東海第二発電所 審査資料	
資料番号	PD-2-12 改3
提出年月日	平成29年7月25日

東海第二発電所

津波による損傷の防止

4 敷地北側防潮堤設置ルートの変更について

図2 既往の基準津波による防潮堤前面における津波水位の試解析結果
(防潮堤設置ルート変更前後の比較)

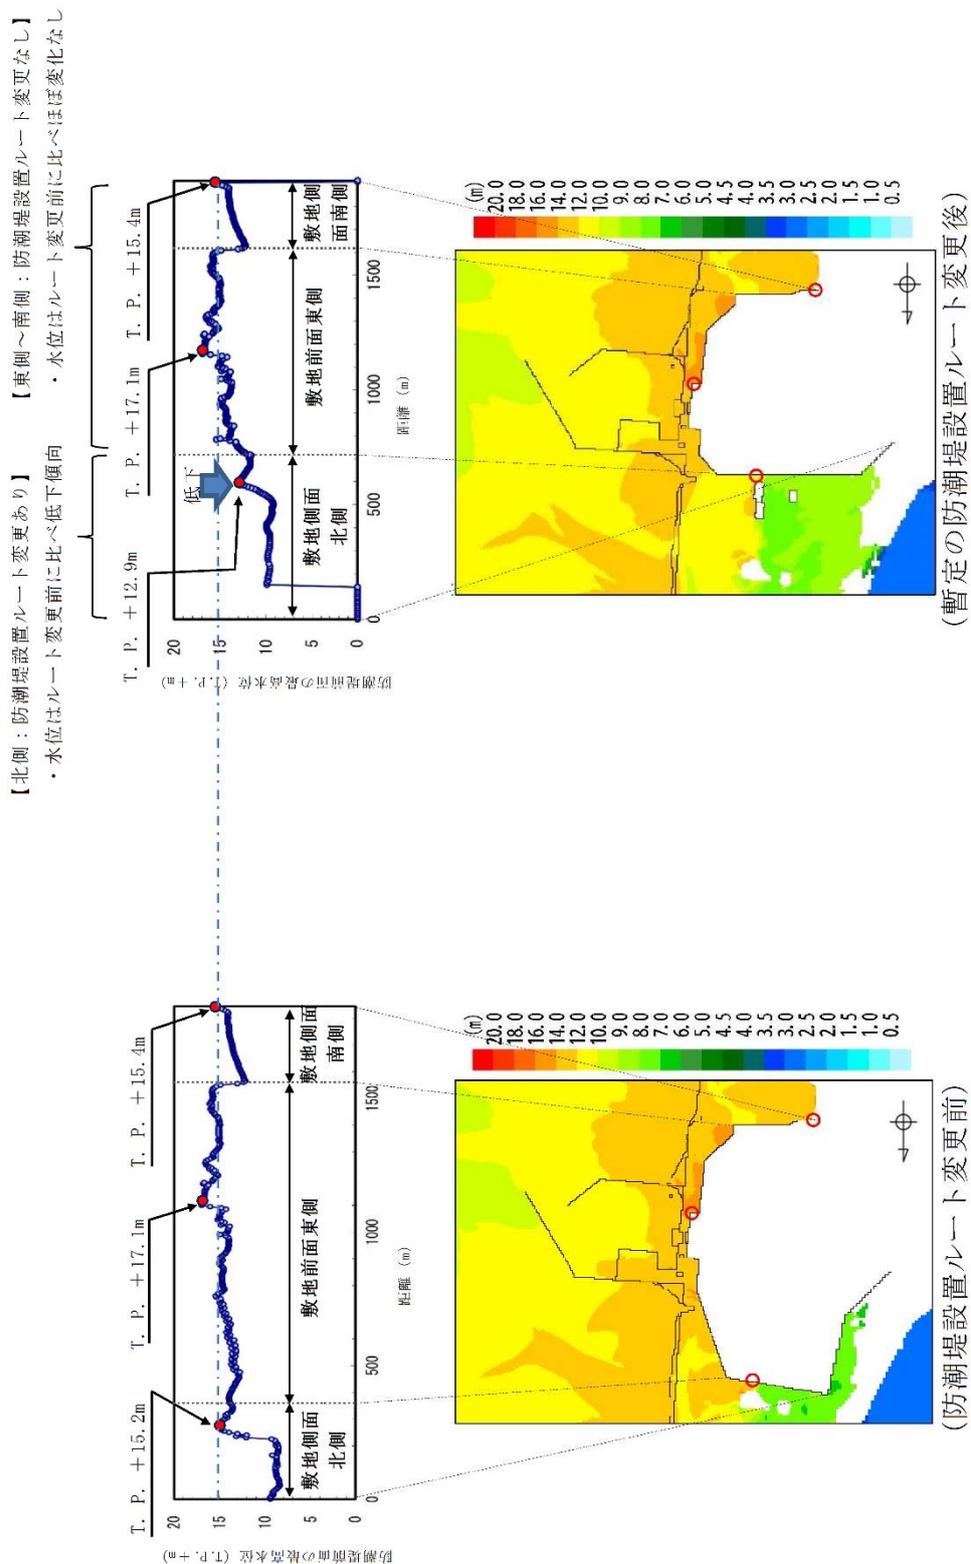
今回の防潮堤設置ルートが既往の解析結果に及ぼす影響を確認するため、第486回審査会合にて示した線形形状による試解析を実施した。その結果、図2に示すとおり、防潮堤設置ルート変更後におい

ても、防潮堤位置における最高水位に変化がないことを確認した。

今後、今回提示した防潮堤設置ルートにて、再度津波解析を行い、基準津波の評価結果への影響、試解析結果の妥当性を確認するとともに、敷地に遡上する津波を想定した敷地内の浸水範囲、浸水量（高さ）について確認する予定である（平成 29 年 8 月下旬）。
